**Avis IRSN N°** 2017-00002

**Objet :** EDF - Réacteurs électronucléaires  
Mise en place du noyau dur post-Fukushima  
Prévention et maîtrise des situations accidentelles des réacteurs en exploitation

Schéma de principe de la structure documentaire proposée par EDF

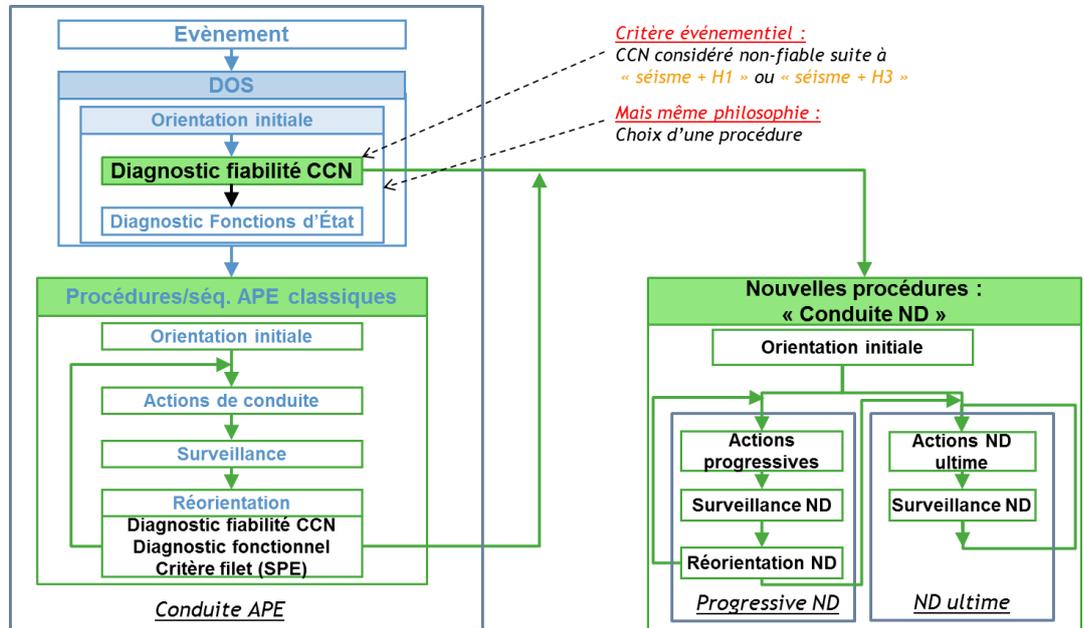
La prise en compte du retour d'expérience post-Fukushima implique de postuler l'occurrence d'une agression externe d'intensité supérieure à celles retenues dans le rapport de sûreté. Par hypothèse, EDF considère que tous les équipements ne relevant pas du « noyau dur » ne sont plus opérationnels à la suite de l'agression extrême, ceci pour le réacteur comme pour la piscine d'entreposage du combustible. Pour autant, avant de basculer vers une conduite s'appuyant uniquement sur les équipements noyau dur (« conduite ND ultime ») et conduisant, pour les cas initiés en puissance ou en arrêt normal sur générateurs de vapeur, à l'ouverture volontaire du circuit primaire, EDF n'exclut pas, en préalable, de recourir aux équipements ne relevant pas du noyau dur qui seraient encore opérationnels. Le recours à ces équipements pose ainsi le principe d'une conduite « progressive » qui permet aux opérateurs de valoriser également des équipements ne relevant pas du « noyau dur » (cf. schéma en annexe 2).
